「第7回専門員会」に関する傍聴者の御意見と傍聴者の質問に対する回答など

図1 計画高水位以下の河積と河積増大量

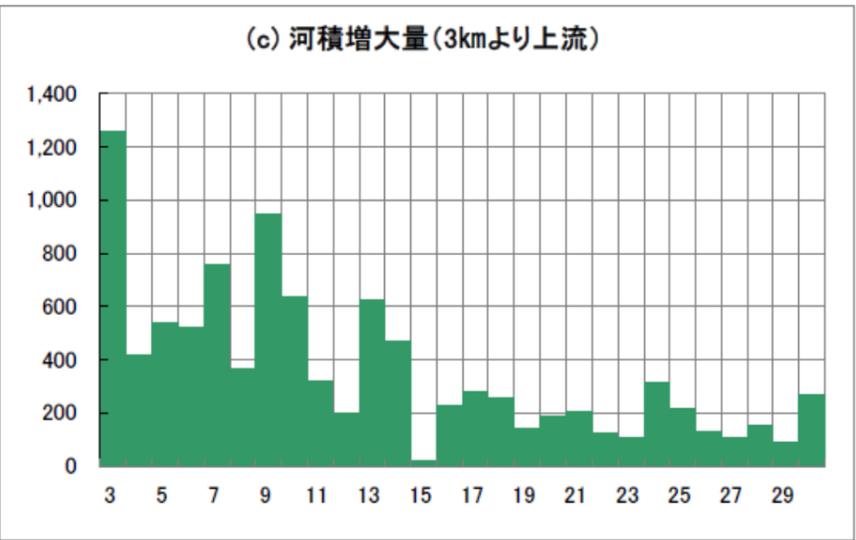
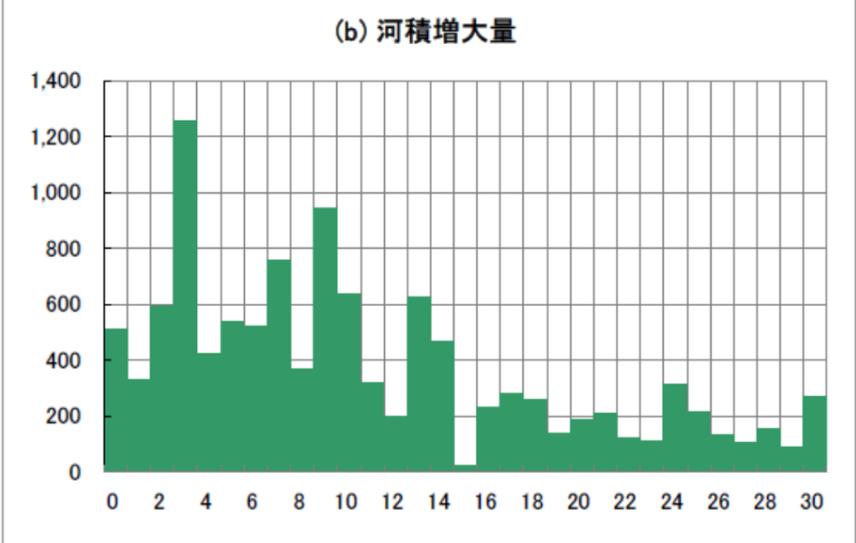
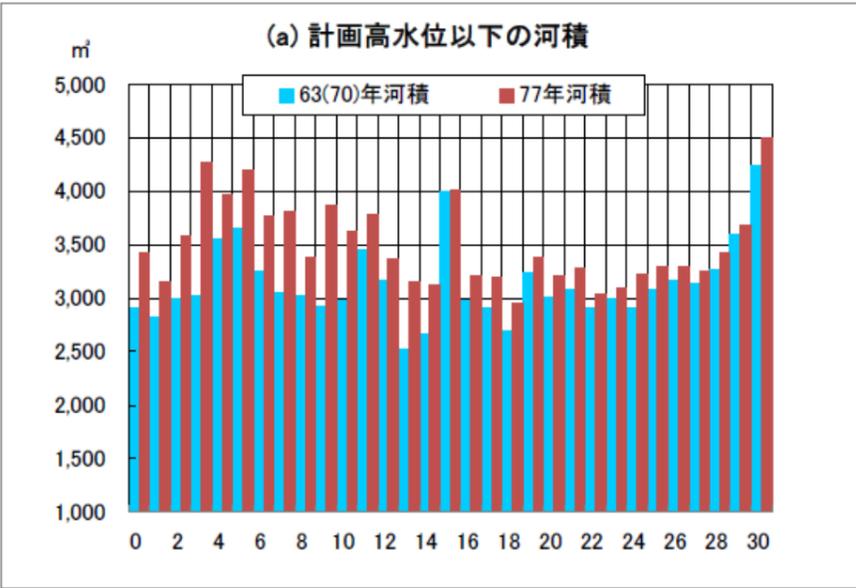
まず、昭和38年河積(5km地点より下流については同年の資料がないため昭和45年)と昭和52年河積を対比すると、この間に増大した河積は30km地点より下流では約1100万%、3~30km地点では約1000万%である(表1、図1)。昭和38年当時の河道で不足するとされた1300万%の河積に近い河積の増加が、昭和52年において認められるのである。

図2 長良川の河床の変化と水位

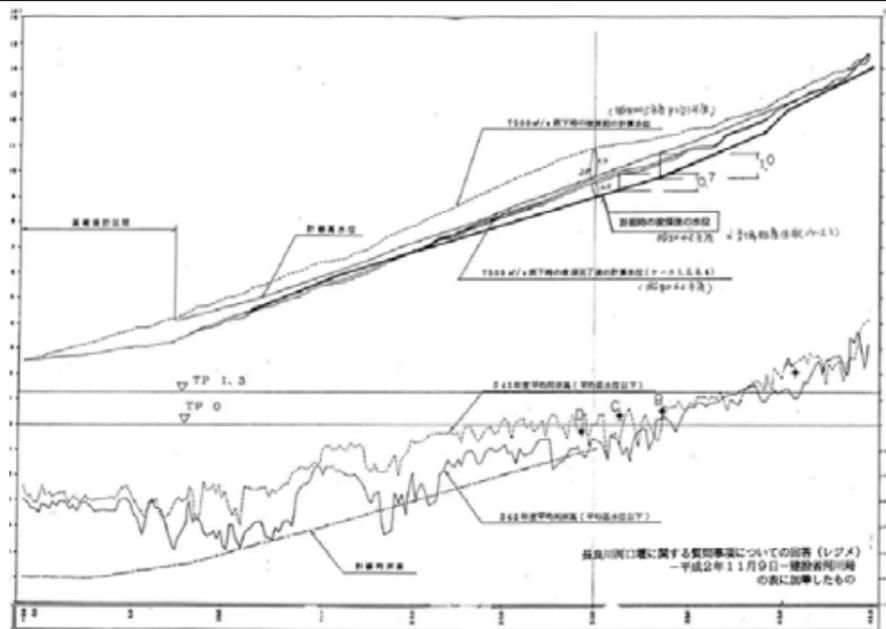
次いで、昭和45年河道と昭和62年河道の縦断方向の河床高(平均低水位以下河床高)が対比されているのが図2である。30.2km地点より下流においては、昭和62年は、昭和45年に比べて、6km地点より下流と15km地点を除いて、約1m河床高が低下しており、計画高水位以下の河積が増加している。

図3では、18km地点付近より上流、特に24km地点付近より上流と、その下流とでは計算水位に顕著な差がある。その原因は、18km地点より上流の粗度係数が大きくなっていることが一番の大きい。加えて、図2の河床高低下量がやや小さいことのように河積増加が少なく、計画河積に比べて現況河積が小さいこと、計画河床高以下の河積分が無効河積とされ、実際よりも小さい河積で水位計算されていることである。18km地点より上流は、浚渫をすれば河積も増大するし、河床が平坦（建設省用語では技術報告p1-16のように「河床整正」となり、粗度が低下する（技術報告p1-16）ので、計算水位が低下する。

図3では、18km地点より下流において、計算水位が計画高水位を上廻っているのは最大で約0.15mであって、その上廻りは小さい。この部分では河積はかなり確保されているのである。同じ粗度係数値（例えば0.24、0.25）では、マウンドのある15km地点付近より、その下流の10km地点付近の方が計算水位の上廻りが大きい。その原因は、8km地点付近より下流の河積増加が少ない（図2参照）ためであろう。18km地点より下流は、河口堰に伴うプランケットを施工することにより計画粗度係数値は、昭和34、35、36年の昭和3大洪水の粗度係数値（0.24、0.25）と同粗度又は若干の増加があるとして0.25～0.27とされた（表2）。プランケットなくせば、計画粗度係数は、昭和3大洪水と同程度の0.24～0.25とすることが可能である。

図3 7,500 m³/s流れたときの昭和62年河道での計算水位

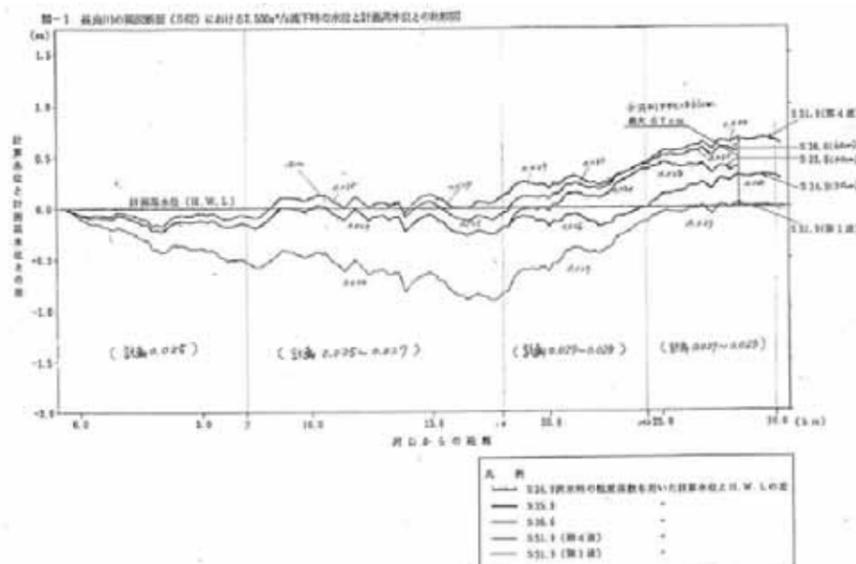
(ロ) その後、建設省により明らかにされた昭和62年河道での計算結果が図3である。

「S51.9（第4派）」が昭和51年9月洪水第4波の粗度係数を用いた計画高水流量7500‰/sが流下した場合の計算水位である。その外に、昭和34年9月洪水、昭和35年8月洪水、昭和36年6月洪水、昭和54年9月洪水第1波の計算水位も記載されている。

昭和54年洪水第4波の計算水位は、マウンドのある15km地点付近では計画高水位を約0.15m上回るだけで、18km地点より上流になるほど、計算水位と計画高水位差が大きくなり、最大差は28～30km地点の0.67mである。朝日新聞の0.61mとの差は6cmであり、その原因は、朝日新聞の計算は計画河床高以下の部分を計算に入れているのに対して、建設省の計算はそれを入れていないためであり、実際の河床の水位は朝日新聞の計算のほうであった。

長良川の場合、計画上の堤防の高さである計画堤防高は計画高水位から2mの余裕高を加えた高さであるから、計画堤防高は図3では計画高水位プラス2.0mのところにある。したがって、計画堤防高に対し、計算水位は最小でも1.37～1.39mの下廻り（余裕）であり、計画堤防高を上廻っているところは全くない。構造令20条によれば、長良川が相当する計画高水流量7500‰/sの規模の河川の余裕高は計画高水位+1.5mである。計算水位はこの余裕高の基準をほぼ充足するようになってきている。

また、8km地点付近より下流の浚渫を行えば（現浚渫計画には、河口堰による水位上昇を消すためのすりつけ浚渫が含まれているので河積増加のための浚渫量、浚渫深さは小さくなる）計算水位を計画高水位以下にすることが可能なはずである。

以上の河道計画の検討によって、15km地点付近のマウンド部を残した河道計画を立てることは河道の流下能力の点から可能な案であることが明らかとなる。この案を実現可能性のある案として検討することが必要だったのである。

図4 7,500 m³/s流れたときの平成5年河道等での計算水位

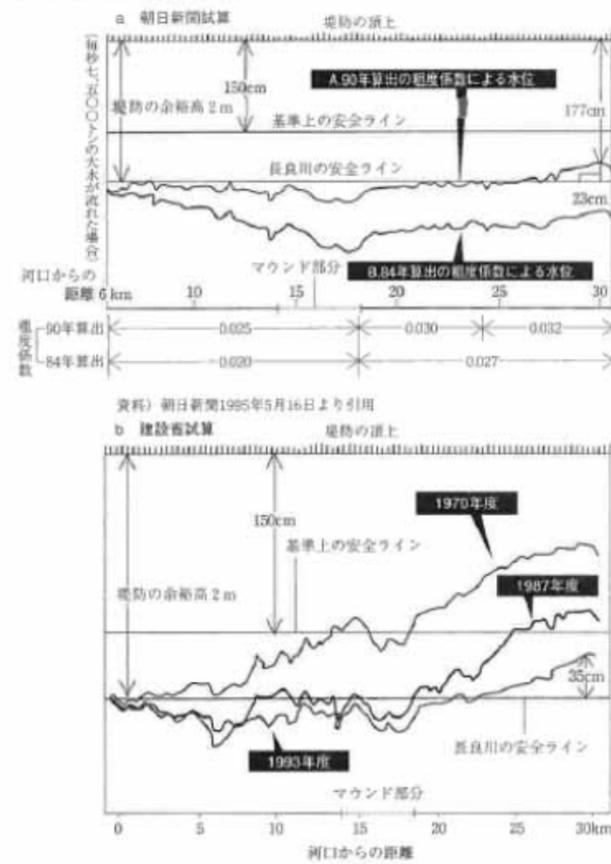
(イ 朝日新聞の平成7年5月16日と同月19日は、長良川下流部（6km～約30km地点付近）の平成5年（1993年）河道での、最も計算水位が高くなる昭和51年9月洪水第4波の粗度係数を用いての計算水位を報道した（図4）。図4のaは、朝日新聞社が河川工学者の協力を得て計算した結果であり、bは建設省が計算した結果ということである。

図4、特にbによれば、長良川下流部の洪水流下能力は、1987年度の昭和62年河道（図3）に比べて1993年度の平成5年河道では、一層増大していることが分る。

平成5年河道では、計算水位が計画高水位を上回るのは、朝日新聞のaでは27km地点付近から上流で最大0.23m、建設省のbでは、23km地点付近から上流で最大0.35mである。いずれも計画堤防高から余裕高1.5m（構造令で計画高水流量7500% /s の規模の河川で必要とされる計算高水位と計画堤防高の差）を差し引いた高さよりも低い水位である。長良川下流部は、構造令上必要とされる基準を満たしている河道になったのである。

それも15km地点前後のマウンド付近ではなく、それから8km以上離れた約23km地点付近より上流である。この部分は、表2のように、用いられている粗度係数値が18km～24.3km地点は0.030、24.3km地点より上流は0.32と大きいことが、その計算水位が高くなる理由である。建設省の計算水位が朝日新聞社の計算水位よりも相対的に高く、最大でも0.12m高いのは、建設省は計画河床高よりも深い部分は無効河積としているので計算に用いた河積が小さいためであろう（その意味で、朝日新聞社の計算水位の方が、実際の河道の洪水流下能力を表現しているといえる）。

まず、総合的には、マウンド部を削らなくても、現状の長良川はおおむね安全な川と言えるようになった。そして、計算水位が計画高水位を上回るのは最大0.3m程度でわずかであり、それも、マウンド部より、朝日新聞の計算では27km地点付近より上流、建設省の計算では23km地点付近より上流である。この部分で洪水の水位（計算水位）を下げようとするなら、マウンド部よりも（マウンド部を浚渫するだけでは、この部分の計算水位は計画高水位以下にならないはずである）この部分で浚渫をすれば、高水敷の幅を狭くして低水路を拡張するほうが効果的である（建設省はマウン

結局、計算水位が計画高水位より高くなる2.2km地点より上流の水位を下げるには、1.5km地点付近のマウンド部の浚渫は効果的でないし、むしろ、2.2km地点より上流の河積拡大（浚渫、低水路の拡幅や堤防嵩上げ）と粗度の低下（浚渫や高水敷幅の縮小）により、水位を下げるほうが効果的なのである。
